プリント基板用コネクタ LR&LHレバーの使用材料変更のお知らせ

■ 変更内容

旧	新
  <p data-bbox="427 1617 481 1646">PBT</p>	  <p data-bbox="1114 1617 1168 1646">PA66</p>

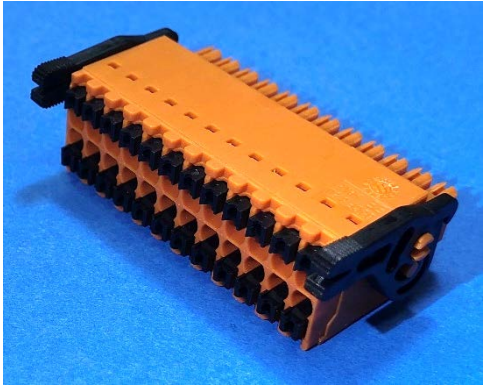
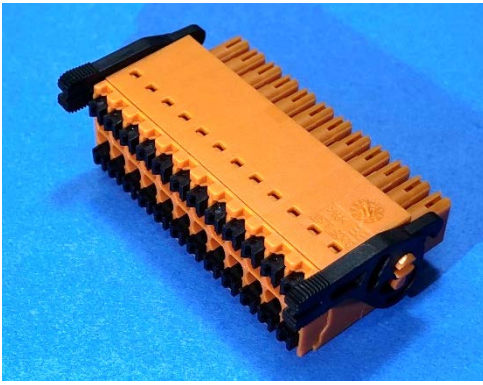
LR & LHレバーのプラスチック材料を PBT から PA66 へ変更
難燃性の変更はございません(UL94 V-0)。
※ その他、取付寸法、電氣的/機械的仕様、品番、型式等の変更はありません。
